Expediente: **053180419250**  
 Radicado: **RE-01152-2026**  
 Sede: **SANTUARIO**  
 Dependencia: **Grupo Recurso Hídrico**  
 Tipo Documental: **RESOLUCIONES**  
 Fecha: **15/04/2026** Hora: **15:47:01** Folios: **9**

## RESOLUCIÓN N°

### POR MEDIO DE LA CUAL SE NIEGA UN PERMISO DE VERTIMIENTOS Y SE ADOPTAN OTRAS DETERMINACIONES

Figura 2. Esquema PTARD.

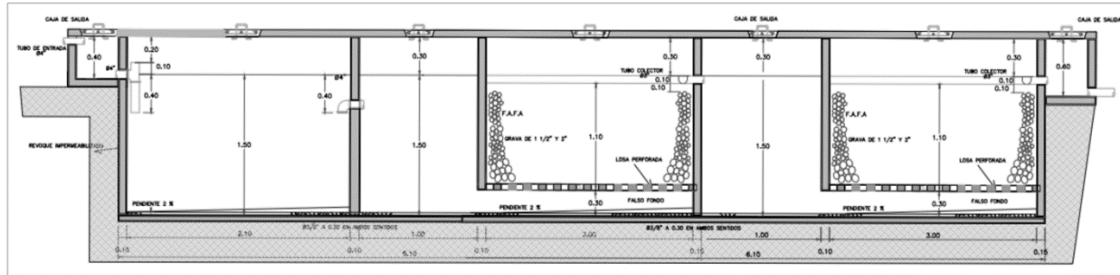
- Observaciones:** en la ficha de manejo de residuos líquidos se presenta un programa de manejo ambiental que no corresponde con las características del sistema de tratamiento:

- Se indica que la purga de lodos del tanque Imhoff se dispone en los lechos de secado para deshidratación, sin embargo, el sistema de tratamiento no corresponde porque no tiene tanque Imhoff ni lechos de secado.

- De igual manera, se describen labores de operación asociadas a los lechos de secado; sin embargo, estas actividades no guardan relación con el sistema de tratamiento existente.
